**RELATÓRIO DE FISCALIZAÇÃO TÉCNICA DOS SISTEMAS DE ÁGUA DO
MUNICÍPIO DE
AMPARO**

PRESTADOR: SAAE – SANEAMENTO AMBIENTAL AMPARO

Relatório R5 – Continuação do Diagnóstico e Não Conformidades

Americana, julho de 2016

Localização do Poço Beira Rio

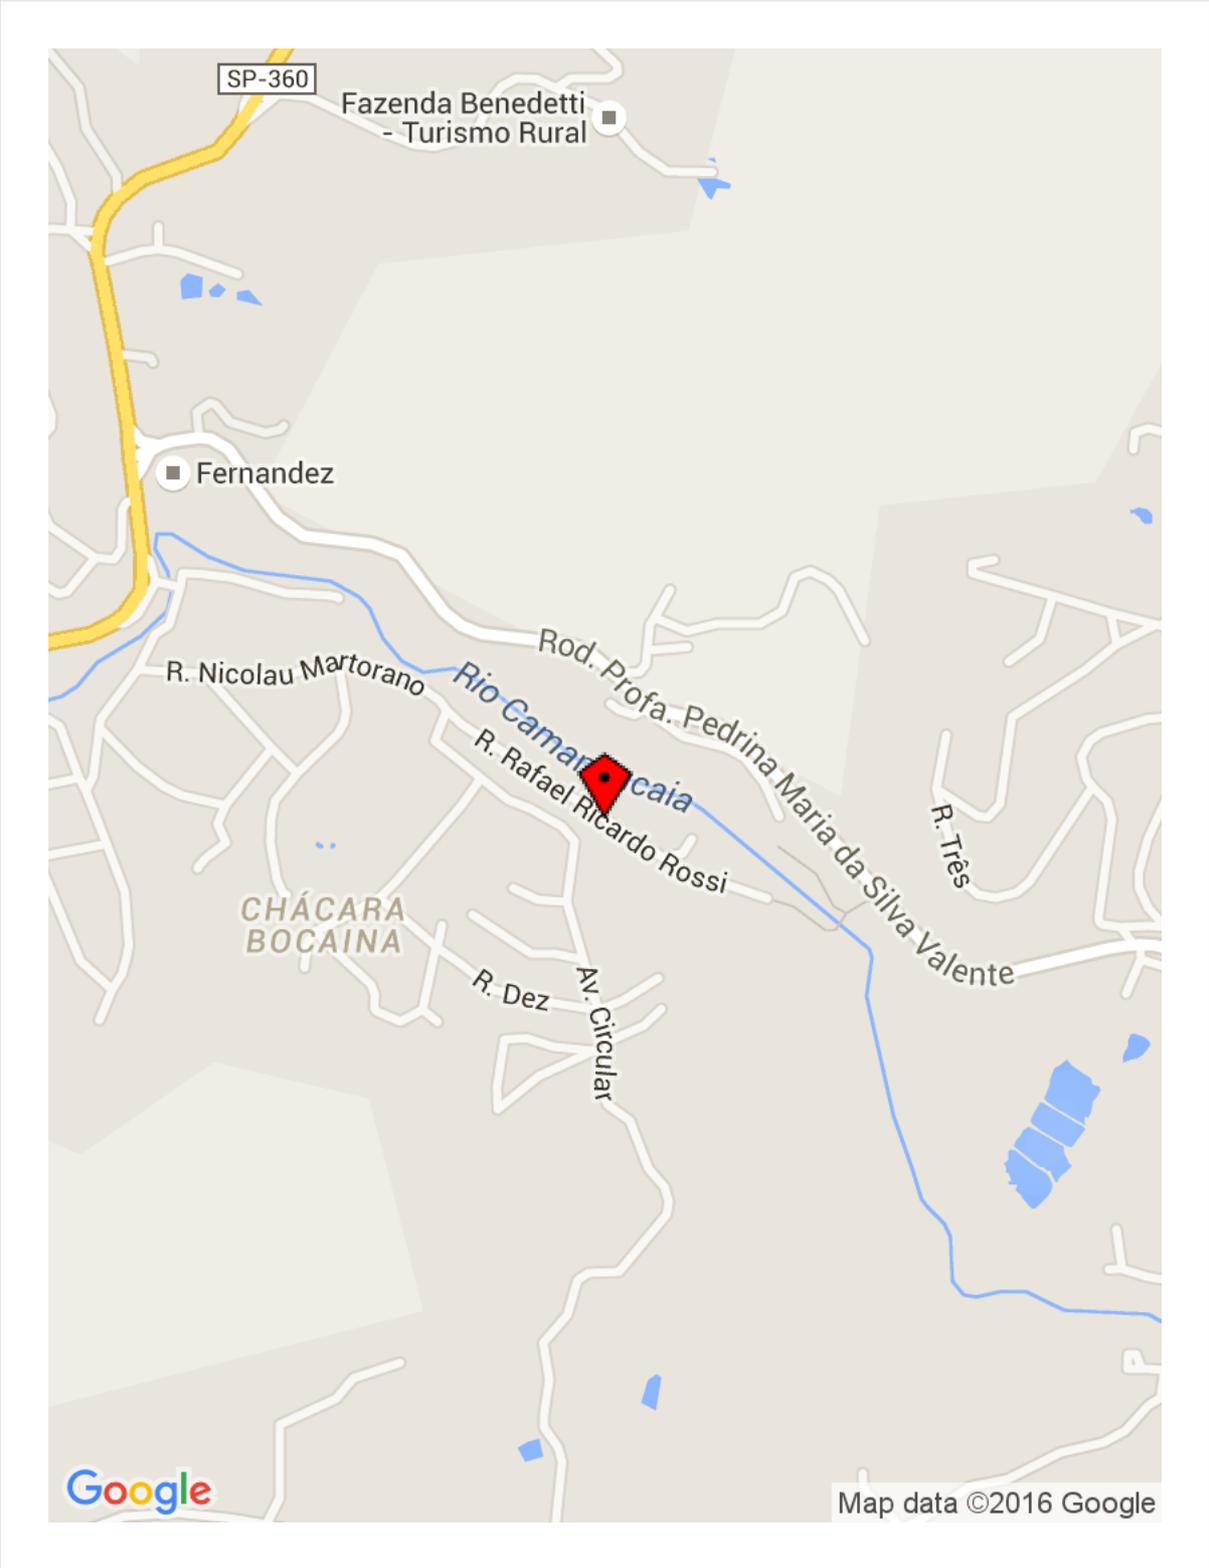
Item 2.2: Ausência de conjunto moto-bomba reserva em estoque (Art. 5.3.2 da NBR 12214/1992). Prazo: Em até 180 dias

Item 2.3: Ausência de extintor de incêndio (Art. 10.9 da NR 10 e Art. 23.1 da NR 23). Prazo: Imediato

Item 2.4: Ausência de identificação da área (Art. 2º da Lei Federal 11.445/2007). Prazo: Em até 180 dias

Localização do Poço Cachoeira

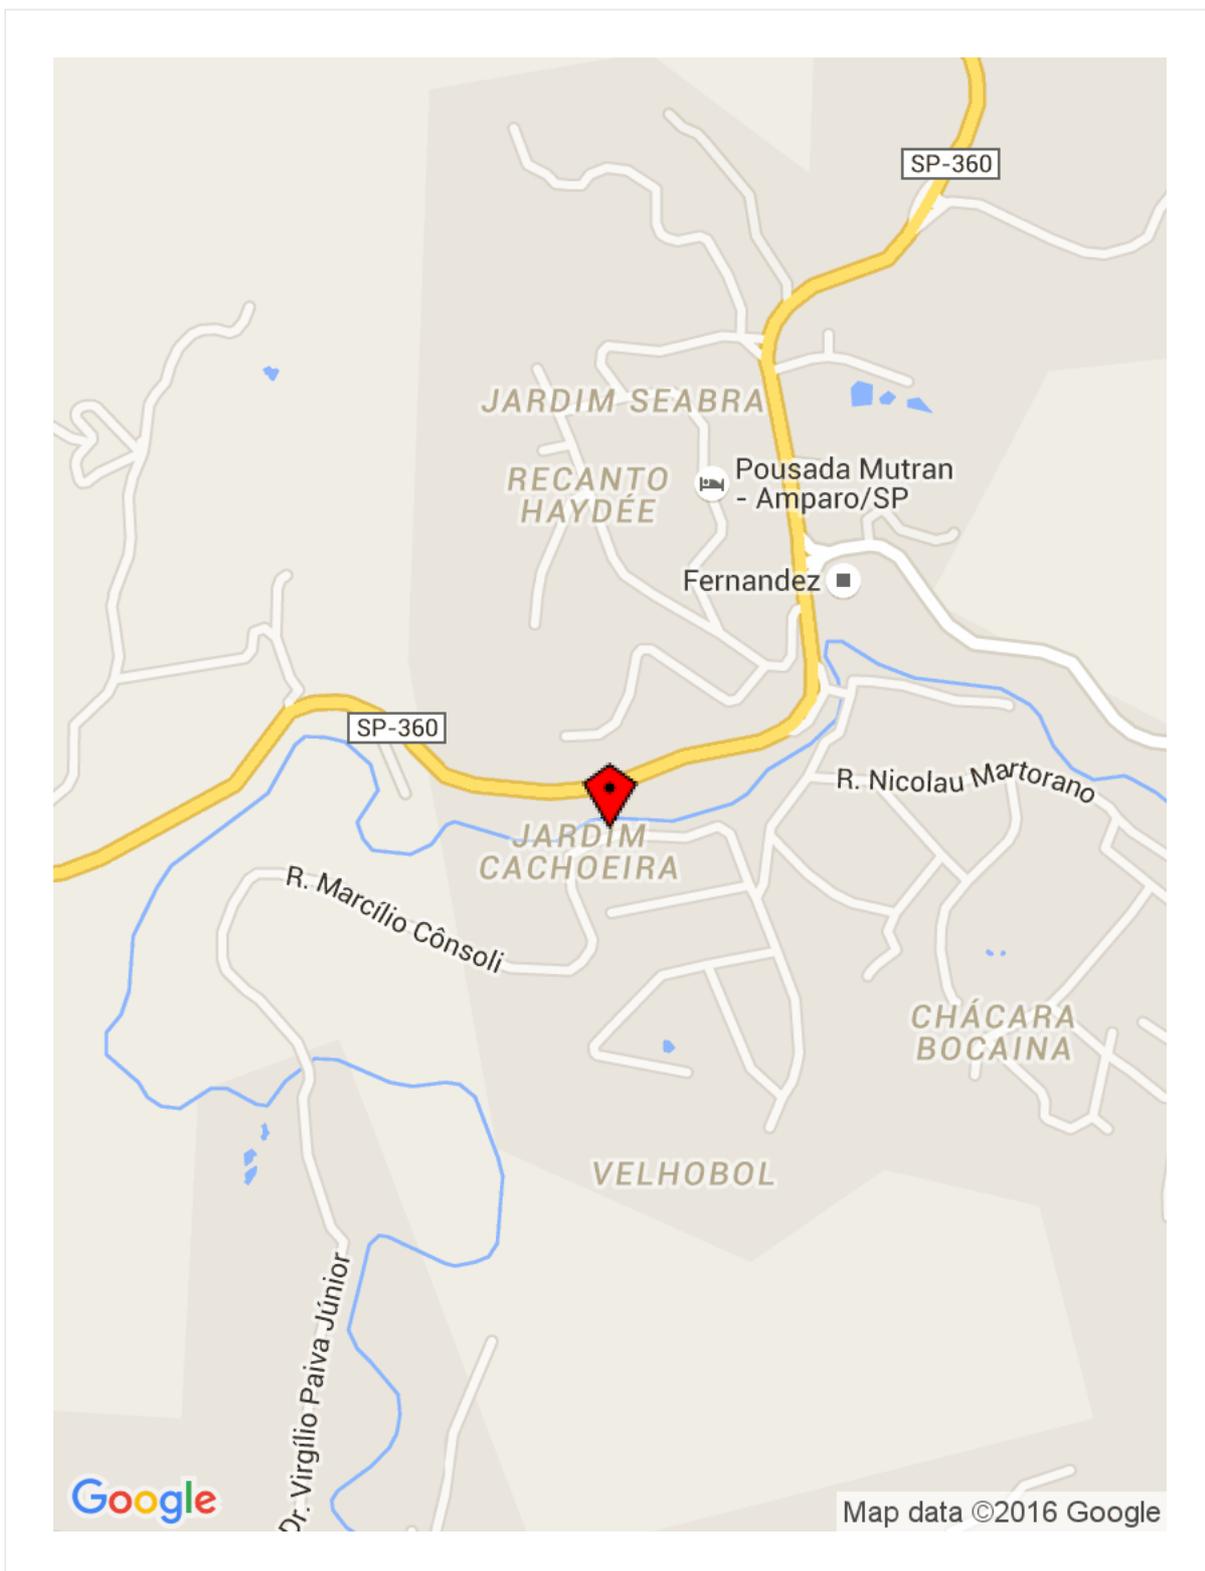
Item 2.1: A área não está devidamente cercada (Art. 2º da Lei Federal 11.445/2007). Prazo: Em até 180 dias

Item 2.2: Ausência de conjunto moto-bomba reserva em estoque (Art. 5.3.2 da NBR 12214/1992). Prazo: Em até 180 dias

Item 2.3: Ausência de extintor de incêndio (Art. 10.9 da NR 10 e Art. 23.1 da NR 23). Prazo: Imediato

Informações complementares: Devido as fortes chuvas, houve transbordamento do rio Camanducaia, o que resultou em encobrimento da laje de proteção e dificuldade em se aproximar do poço, devido o excesso de lama.

Localização do Poço do Condomínio Orypaba

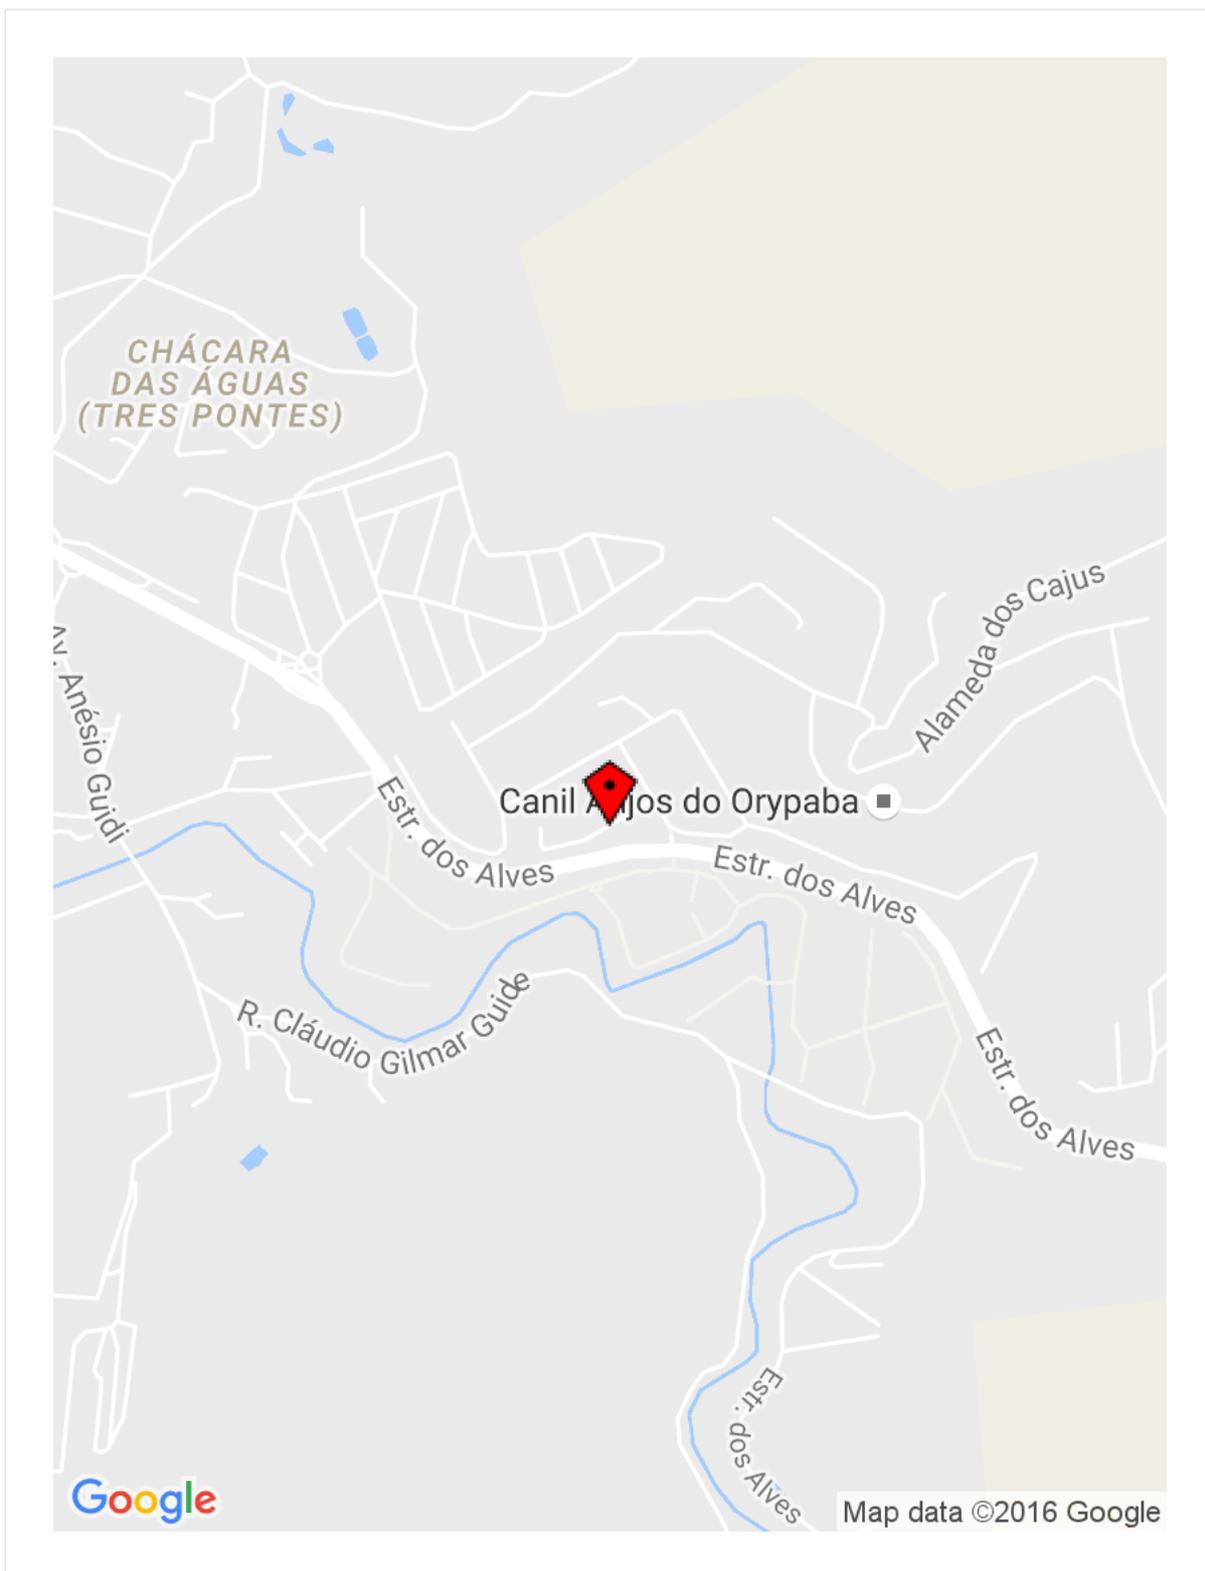
Item 2.1: A área não está devidamente cercada (Art. 2º da Lei Federal 11.445/2007). Prazo: Em até 180 dias

Item 2.2: Ausência de conjunto moto-bomba reserva em estoque (Art. 5.3.2 da NBR 12214/1992). Prazo: Em até 180 dias

Item 2.3: Ausência de extintor de incêndio (Art. 10.9 da NR 10 e Art. 23.1 da NR 23). Prazo: Imediato

Item 2.4: Ausência de identificação da área (Art. 2º da Lei Federal 11.445/2007). Prazo: Em até 180 dias

Localização do Poço do Condomínio Orypaba 2

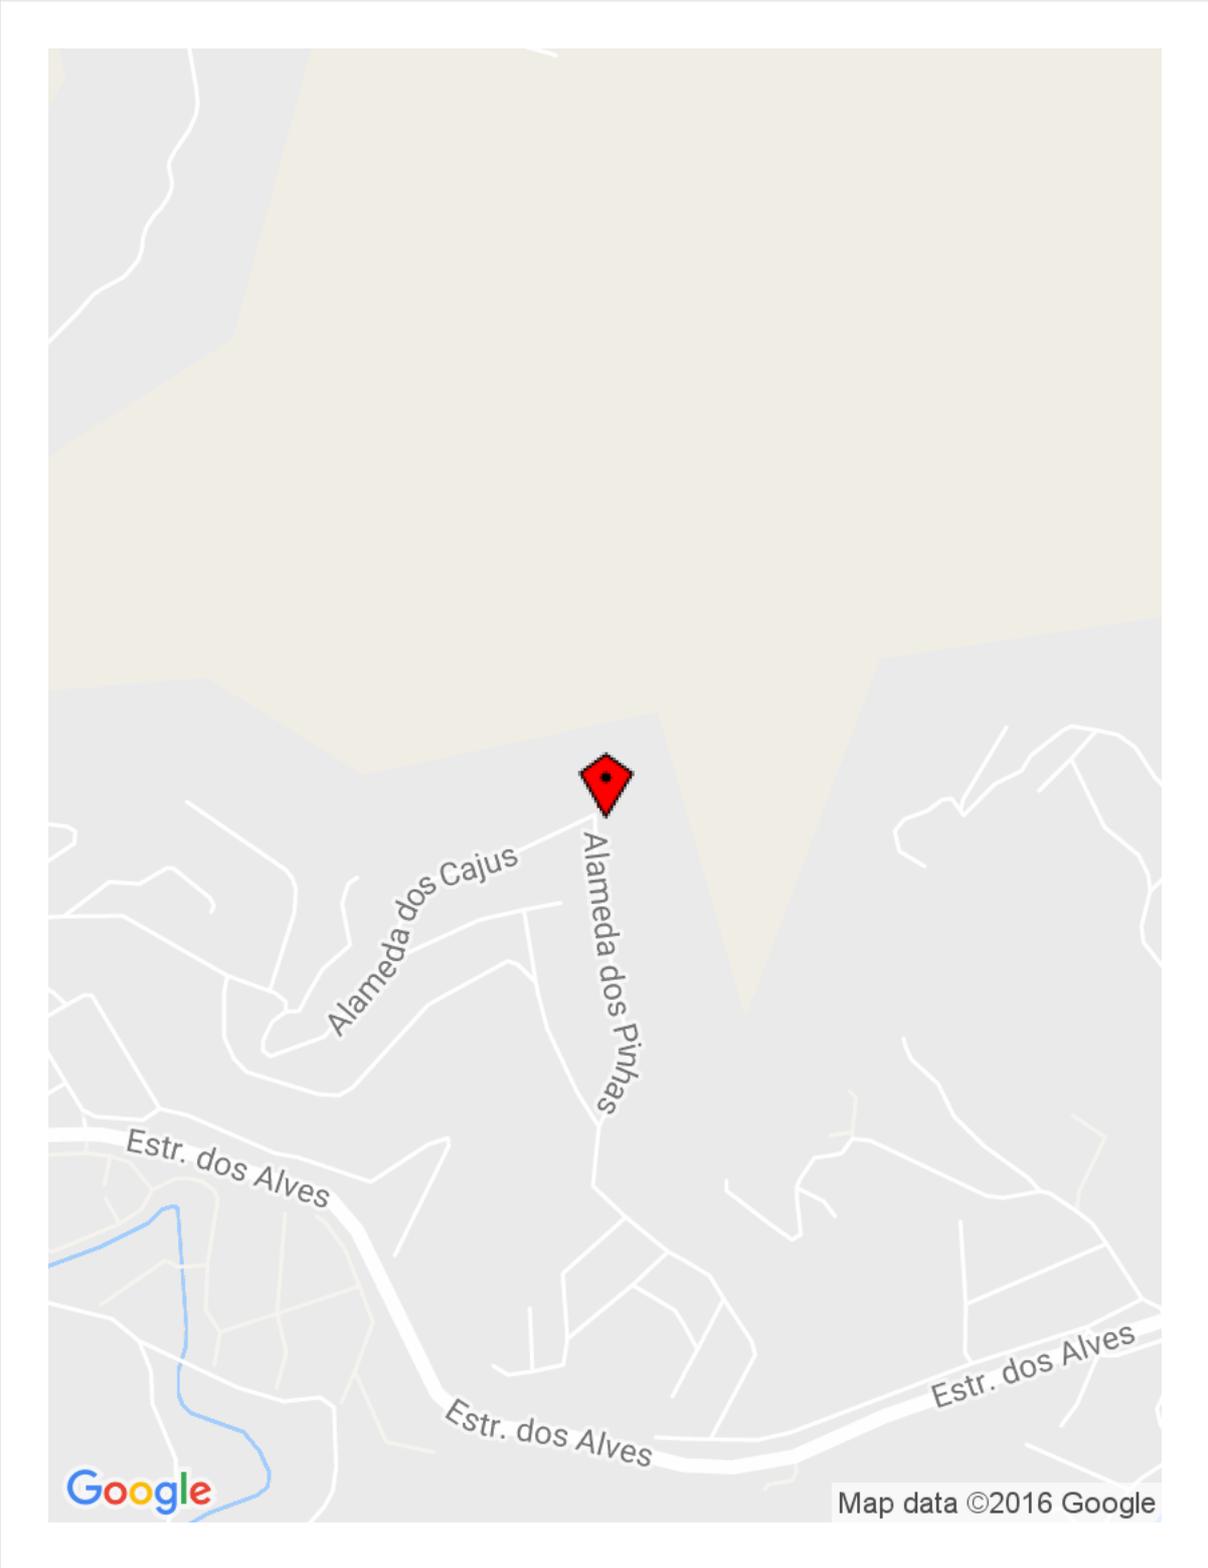
Item 2.2: Ausência de conjunto moto-bomba reserva em estoque (Art. 5.3.2 da NBR 12214/1992). Prazo: Em até 180 dias

Item 2.3: Ausência de extintor de incêndio (Art. 10.9 da NR 10 e Art. 23.1 da NR 23). Prazo: Imediato

Item 2.4: Ausência de identificação da área (Art. 2º da Lei Federal 11.445/2007). Prazo: Em até 180 dias

Localização do Poço Villagio di Fiori

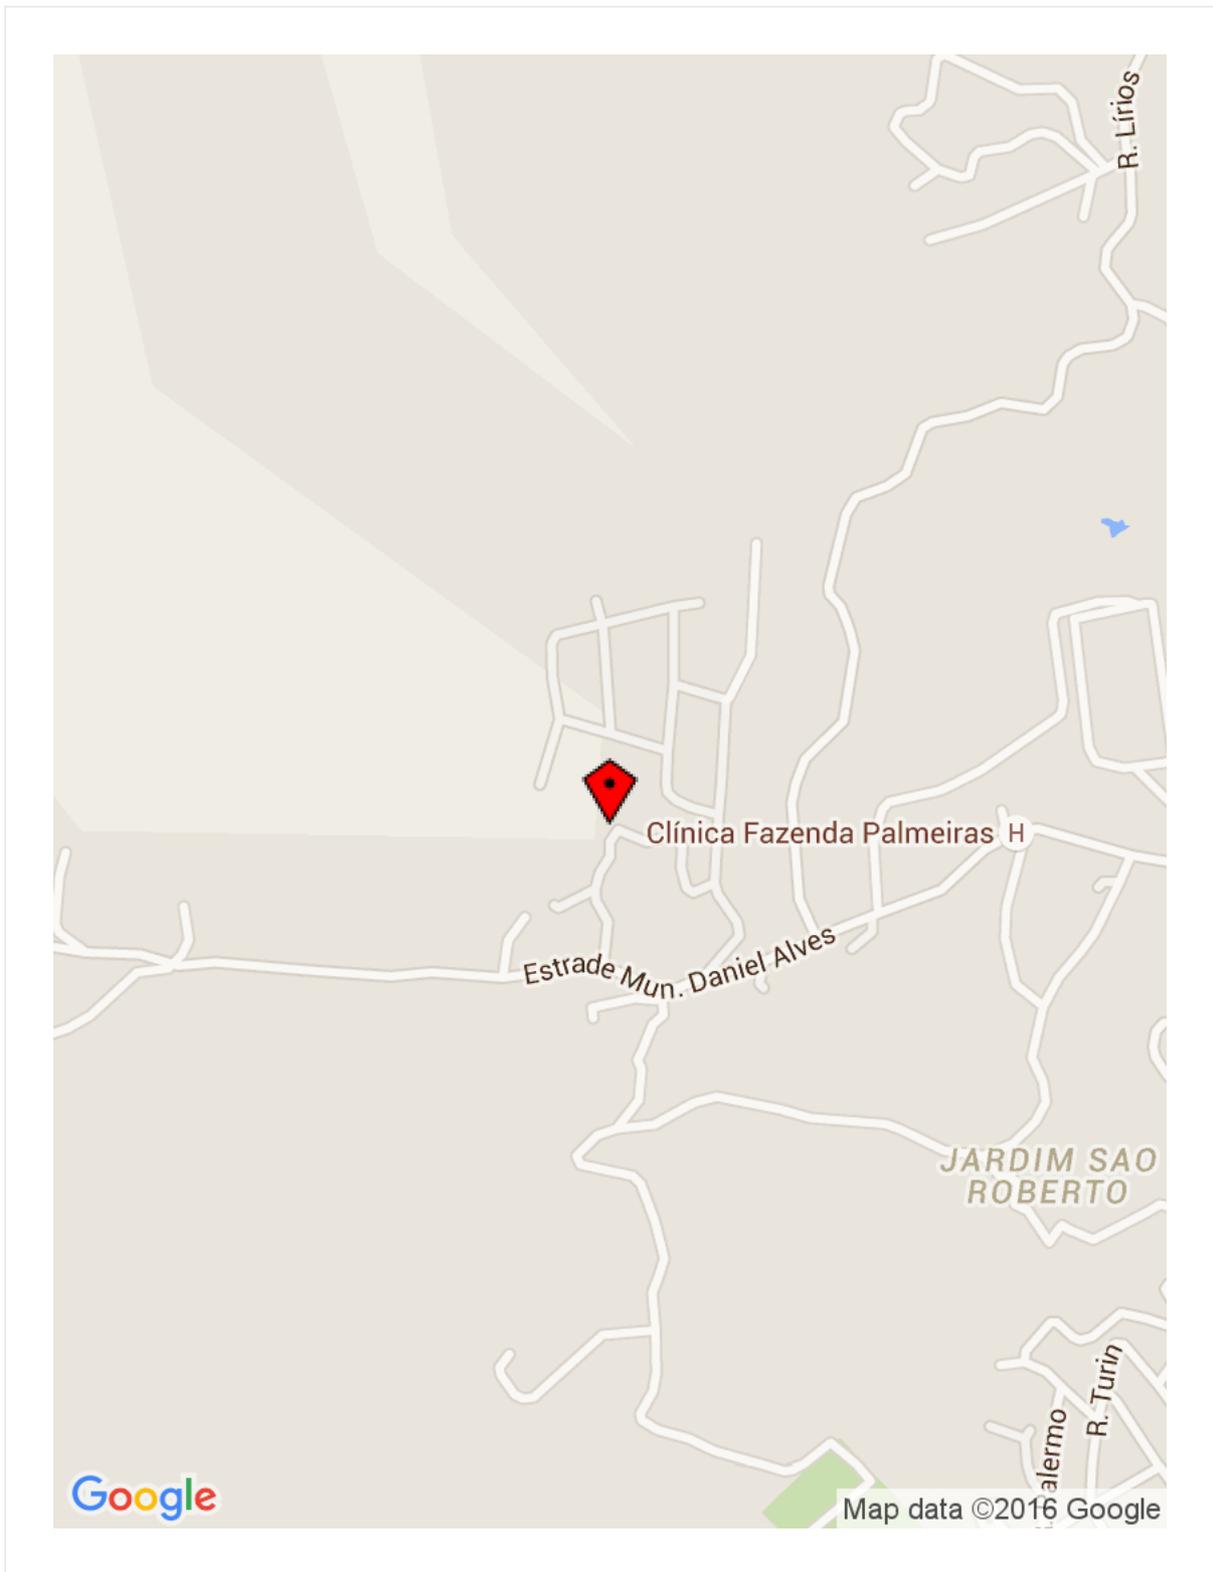
Item 2.2: Ausência de conjunto moto-bomba reserva em estoque (Art. 5.3.2 da NBR 12214/1992). Prazo: Em até 180 dias

Item 2.3: Ausência de extintor de incêndio (Art. 10.9 da NR 10 e Art. 23.1 da NR 23). Prazo: Imediato

Item 2.4: Ausência de identificação da área (Art. 2º da Lei Federal 11.445/2007). Prazo: Em até 180 dias

Item 2.8: Ausência de tomada de água para coleta (Art. 4.2 da NBR 12212/1992 e Art. 3.4 da IT DPO nº 006 do DAEE). Prazo: Em até 180 dias
